# Oplegnotitie waterhuishoudingsplan 2012

Bedrijvenpark A1

Bijlage 8b exploitatieplan

Versie 1.1  
1 augustus 2014

Figuur 5.15: Schematische benodigde berging

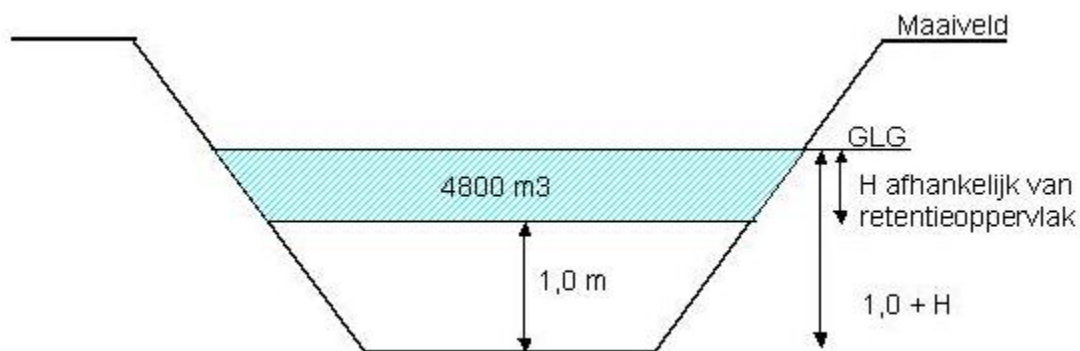
- Het waterpeil in de retentievoorzieningen is afhankelijk van de grondwaterstand. Bij de berekeningen van de bluswatervoorziening wordt uitgegaan van de gemiddeld laagste grondwaterstanden (GLG). Deze waterstand treedt meestal op in droge perioden. Bij hogere waterstanden zal er altijd voldoende waterkolom aanwezig zijn om water te kunnen onttrekken. In onderstaande Figuur 5.15 is dit weergegeven.

Figuur 6.25: geplande retentie fase Oost

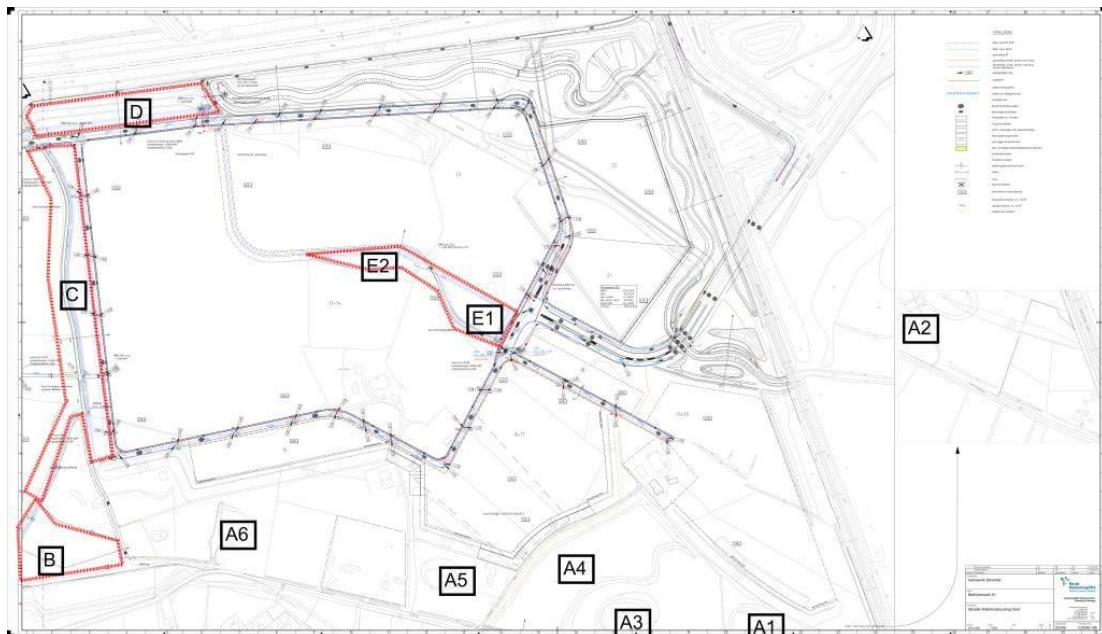
Met betrekking tot het inrichtingsplan is er een wijziging gekomen in de retentie in het middengebied van fase Oost. In het vorige inrichtingsplan was hier een zone gepland met een watergang en retentie waarop het HWA riool van het bedrijvenpark kon lozen. Deze retentie stond in verbinding met de overige retentiegebieden. De zone was echter zodanig ingetekend dat deze een efficiënte verkaveling van het plangebied in de weg stond. Besloten is dan ook om de retentie in het middengebied niet meer als vast op het inrichtingsplan en in het bestemmingsplan op te nemen, maar als een indicatieve inrichting. Deze kan eventueel gewijzigd worden indien dit nodig is voor om een goede verkaveling te maken. Dit is ook met het waterschap Rijn en IJssel besproken. Deze hebben hier geen bezwaar tegen zolang de in het waterhuishoudingsplan opgenomen berging maar gerealiseerd wordt.

Op basis van de herziene inrichtingsplannen is bepaald welke berging er in het plangebied gerealiseerd kan worden. De verdeling van de waterbergingen is weergegeven in de figuren 6.25 en 6.26.

Figuur 6.26: geplande retentie fase West

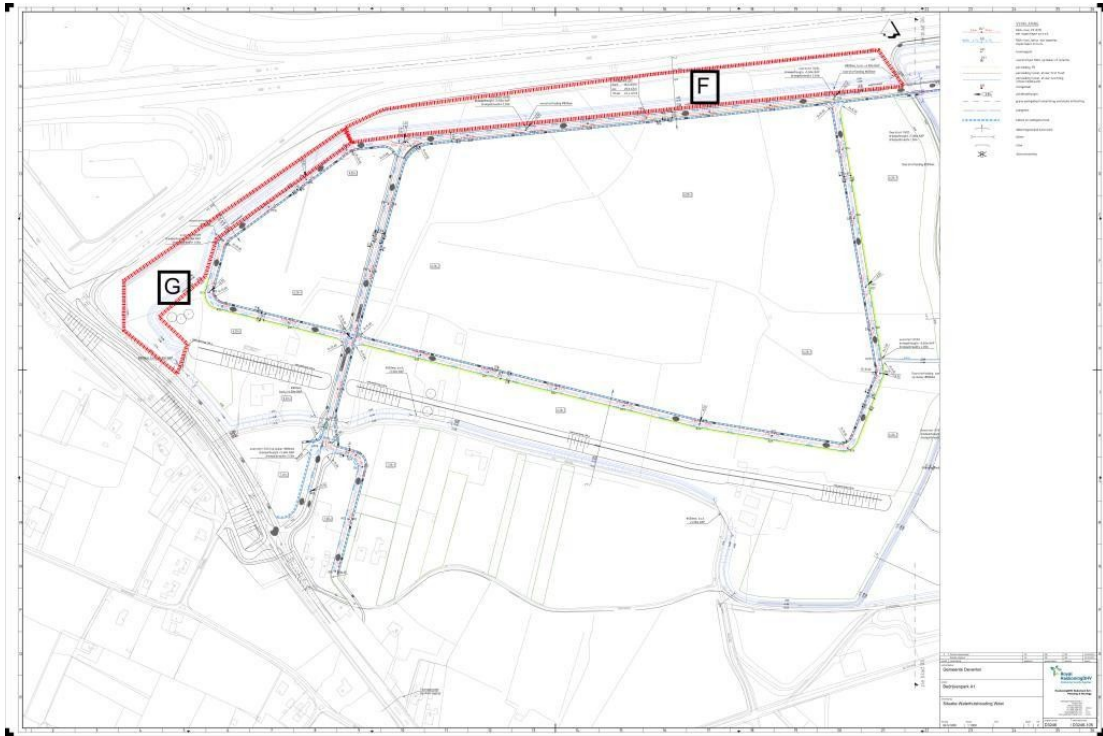
Of en waar er verder nog minder retentie aangelegd kan worden zal meegenomen moeten worden in de planvorming van fase west. Hierbij moet ook gekeken worden of de uitgangspunten van het waterhuishoudingsplan met betrekking tot uitgeefbaar gebied, verhard oppervlak e.d. nog actueel zijn, waarna een nieuwe berekening gemaakt kan worden.
